Градостроительное заключение

от 24 мая 2013г.

№ 157

Произведено обследование одноэтажного здания детского сада № 14, расположенного в ст. Гривенской по ул. Кондратенко, 21 «А».

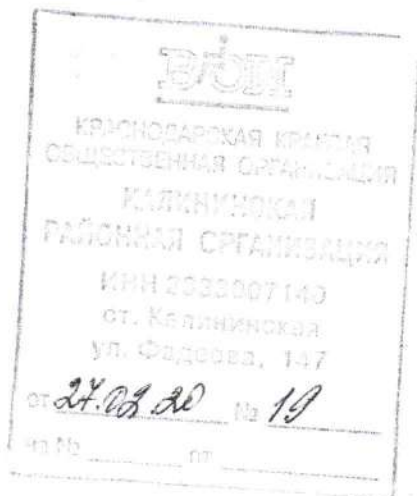
Обследованием на месте установлено: здание детского сада имеет несколько входов. Мероприятия для свободного доступа МГН в здание, разработаны для входа в тамбур № 7 (согласно техпаспорта). Размеры тамбура соответствуют требованиям. Ширина однопольной входной двери, составляет 0,87м (при норме 1,20м.), что не соответствует требованиям п.5.1.4 СП 59.13330. 2012. Замена дверей должна быть произведена в случае реконструкции или капитального ремонта здания. Имеется навес над входом соответствующий норме. Высота цоколя здания составляет 0,25м. от уровня отмостки. Имеется пандус длиной 1,5м, ширина 1,0м. Уклон пандуса составляет 49% (при норме 5%).

-произвести реконструкцию пандуса. При существующей высоте крыльца длина пандуса, при уклоне 5%, должна составлять 5,0м. Пандус должен иметь бортики высотой 50мм и двустороннее ограждение поручнями на высоте 0,9 и 0,7м. Предусмотреть устройство навеса над пандусом. Поверхность пандуса должна быть нескользкой, отчётливо маркированной цветом или текстурой, контрастной относительно прилегающей поверхности;

-перед крыльцом и пандусом за 0,8 и 0,9м должна быть предусмотрена тактильная полоса шириной 0,3-0,5м., для слабовидящих.

-предусмотреть указатель направления, указывающий путь к пандусу;

-предусмотреть поручни с обеих сторон ступеней крыльца на высоте 0,9м.

Вместо пандуса, в качестве варианта, возможно использование кнопки вызова при условии размещения её на выносной опоре. Цвет кнопки должен отличаться от цвета опоры. Данное предложение должно быть согласовано с общественным объединением инвалидов (закон Краснодарского края от 27.04.2007г № 1229-КЗ ст.5, п.7.).
